Høringssvar vedr. krydsombygning Godthåbsvej - Sallingvej - Hillerødgade

Krydsombygning Godthåbsvej - Sallingvej - Hillerødgade

Bemærkninger til høringssvar fra Vanløse Lokaludvalg

Opsummering og bemærkninger til høringssvar fra Movia til projektforslaget

Figur 1 - Dårlig løsning for cyklist

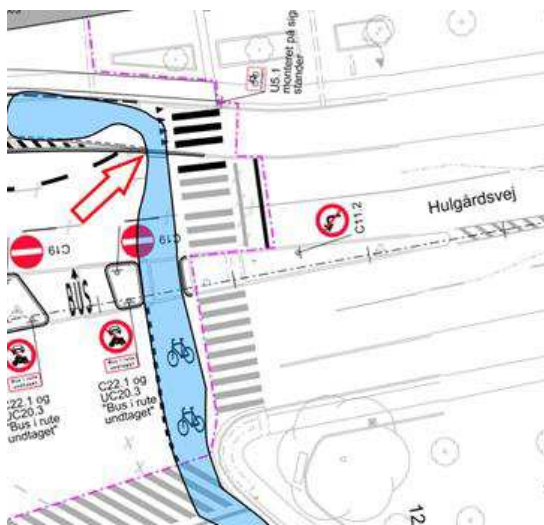
På den nye projektplan er indtegnet en rampe, der fremstår smal og tvinger cyklisten til et brat sving på cykelstien i vestgående retning. På figur 1 er indtegnet med blå farve den plads, der tilsyneladende er afsat for cyklister. Rød pil viser den smalle rampe.

Vil det være muligt at forlænge rampen mod vest og gerne som vist på det forslag vi tidligere har fået tilsendt, jf. figur 2, hvor "cykelruten" fremstår forudsigelig for cyklisterne?

1. På det opdaterede projektforslag er indtegnet en rampe, der fremstår smal og tvinger cyklisten til et brat sving på cykelstien på Hulgårdsvej i vestgående retning. Vil det være muligt at forlænge den smalle rampe for cykelstien og gerne som vist i skitseforslaget i forbindelse med Vejdirektoratets tilsagn, jf. figur 2, hvor "cykelruten" fremstår forudsigelig for cyklisterne?

Den smalle rampe vil blive forlænget i forbindelse med den kommende detailprojektering. Forvaltningen vil også undersøge, hvordan "cykelruten" bedst kan være forudsigelig for cyklister.

Figur 3 - Nyt forslag, - ingen forbedring

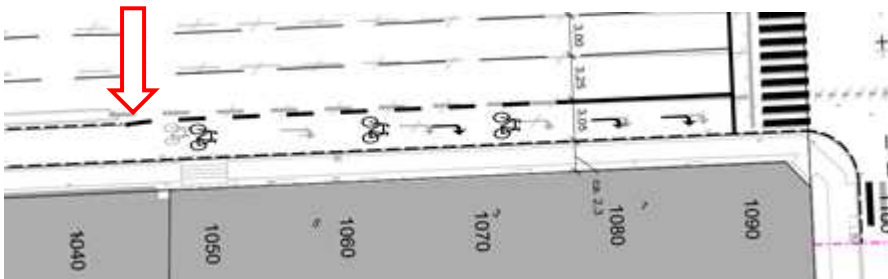
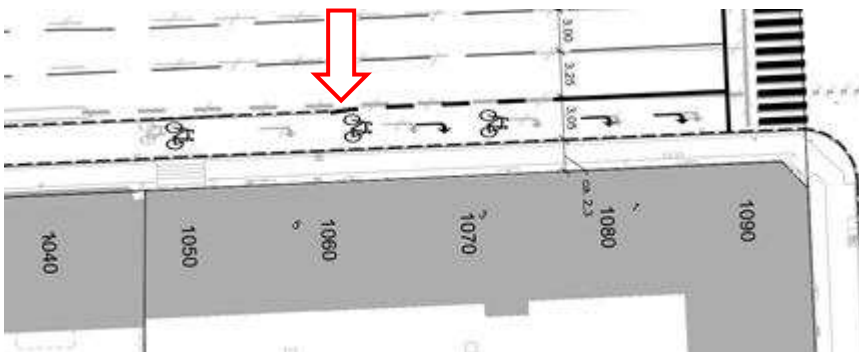
Sallingvej østgående: Det nye forslag er stort set som i dag, jf. figur 3.

At parkeringsbedet er bortfaldet i et nye projekt, er forståeligt nok, men behøver den forlængede cykelsti også at udgå? Se rød pil.

Den forlængede cykelsti er at foretrække, da der herved bliver en kortere strækning, hvor cyklister skal navigere blandt, holdes tilbage af og indtage udstødningsgasser fra biler, der skal til højre.

2. At parkeringsbedet på Sallingvej i østgående retning er bortfaldet i det opdaterede projektforslag, er forståeligt nok, men behøver den forlængede cykelsti også at udgå? Den forlængede

cykelsti er at foretrække, da der herved bliver en kortere strækning, hvor cyklister skal navigere blandt, holdes tilbage af og indtage udstødningsgasser fra biler, der skal til højre.

Resultaterne fra trafiksimuleringen viser, at det er nødvendigt at opretholde længden af den eksisterende højresvingsspor for at sikre fremkommeligheden mod øst, fordi højresvingsbiler har en større risiko for at blokere biler på ligeudbanen, hvis højresvingsbane er for kort.

Den forlængede cykelsti i den tidligere version af projektforslaget var at skabe en strækning på 35 m mellem parkeringsbedet og fletningspunktet for højresvingsbiler og cyklister, med ligeudbanen parallelt med cykelstien, for at sikre trafiksikkerheden i henhold til vejreglerne. Når parkeringsbedet er bortfaldet, er det ikke længere nødvendigt at forlænge cykelstien. I dette tilfælde er det også bedre for trafiksikkerheden, når fletningspunktet for højresvingsbiler og cyklister placeres lidt længere væk fra dette trafikerede kryds.
